核燃料物質加工事業変更許可申請書（MOX燃料加工施設）の一部補正に対する
主要な指摘事項への対応について

令和2年8月31日の審査会合における一部補正に対する主要な指摘事項に対する
対応方針を以下に示す。※前回ヒアリング資料からの変更点を下線で示す。

第 368 回審査会合(令和2年8月31日)において、共用に係る記載の考え方について以下のご指摘を頂いた。

第1-2.1図 気体廃棄物の廃棄設備の系統概要図

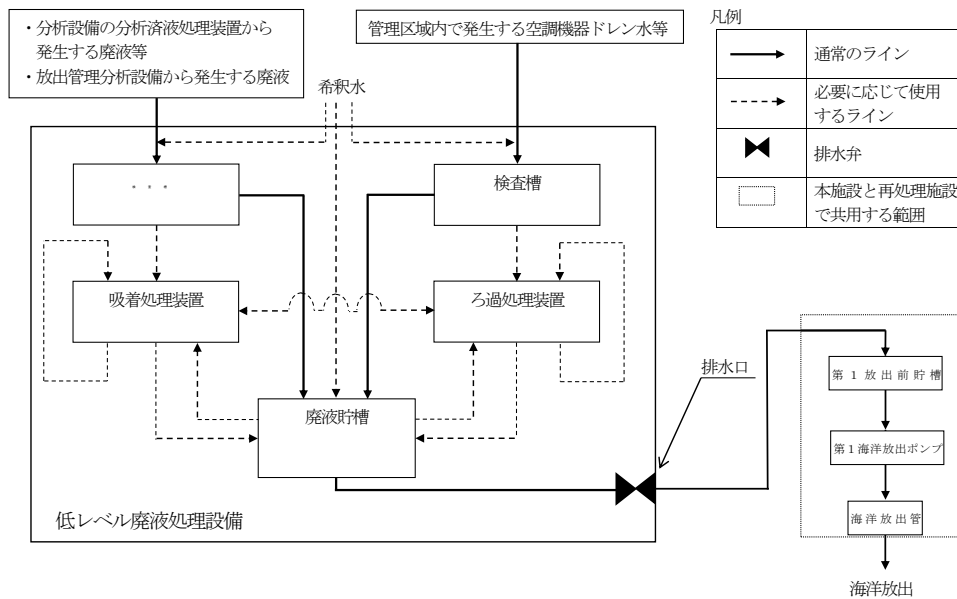
- 気体廃棄物の廃棄設備，液体廃棄物の廃棄設備について、系統概要図を追加する。
